DETERMINAZIONE DEL DIRIGENTE SERVIZIO VIA/VINCA 24 luglio 2024, n. 363

ID VIA 1001-D.Lgs. n. 152/2006 e smi, L. 241/1990 e smi e L.R. n. 26/2022 - Verifica di ottemperanza ex art. 28 del D.Lgs. n. 152/2006 e ss.m.ii. della documentazione tecnica richiesta nel “Quadro delle Condizioni Ambientali” allegato alla Determinazione Dirigenziale n. 206 del 18.05.2021 del Servizio VIA/VInCA della Regione Puglia relativa al procedimento di “Verifica di Assoggettabilità a Valutazione di Impatto Ambientale e di Incidenza Ambientale ai sensi dell’art. 19 del D.Lgs. n. 152/2006 e smi per il progetto esecutivo dei lavori di difesa della costa dall’erosione litoranea di Ponente- 2 stralcio (rinascimento) sito in agro di Barletta” “Quadro della verifica di ottemperanza alle prescrizioni impartite con D.D. n. 206 del 18.05.2021” di cui alla Determina Dirigenziale n. 195 del 03.05.2024 del Servizio VIA/VInCA della Regione Puglia.

Proponente: Comune di Barletta.

Oggetto: Verifica di ottemperanza delle prescrizioni impartite per il progetto esecutivo dei lavori di difesa della costa

Individuazione aree di intervento 1° e 2° stralcio su immagine satellitare

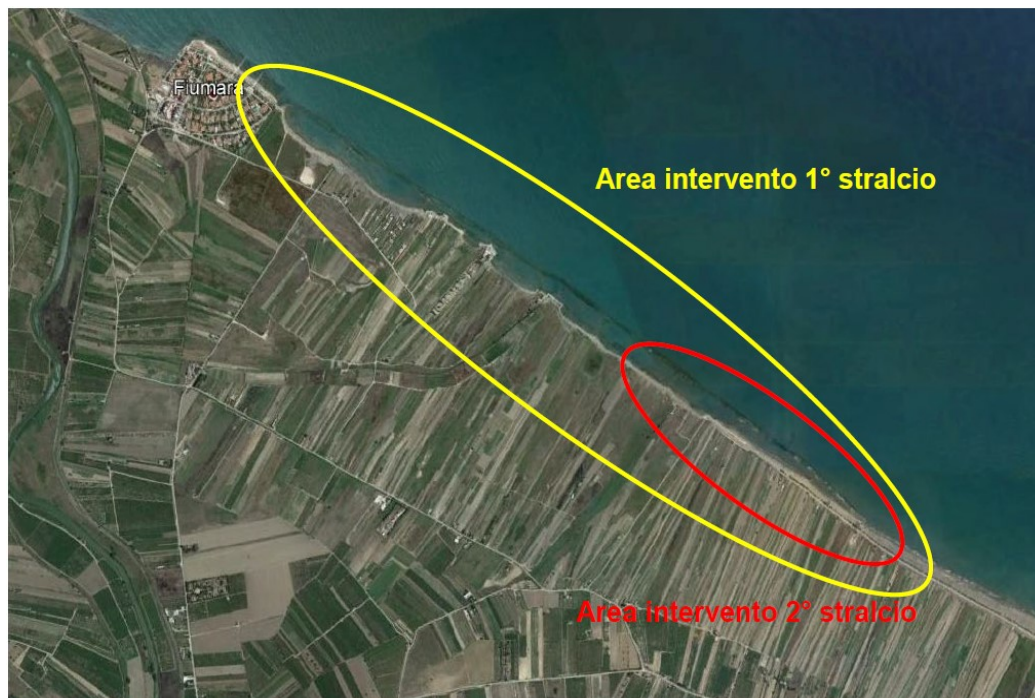
L'intervento in progetto si pone l'obiettivo primario di riqualificare un ampio tratto della fascia costiera del comune di Barletta, interessato nel periodo 2015-2017 dai lavori del primo stralcio di difesa della costa; quest'ultimi consistenti in opere in massi naturali quali pennelli e barriere soffolte.

Gli interventi in progetto, relativamente al 2° stralcio, consistono nella realizzazione di un ripascimento emerso e sommerso, mediante il ricorso a sedimenti compatibili provenienti da cava, in corrispondenza delle "celle" venutesi a formare al termine lavori di 1° stralcio, a seguito della realizzazione dei pennelli trasversali lateralmente e della barriera soffolta superiormente.

Il progetto prevede esclusivamente una lavorazione di ripascimento (volumetria complessiva di circa 15.000 mc) all'interno di un'area di circa 4 ha (comprendente in parte l'arenile ed in parte lo specchio acqueo).
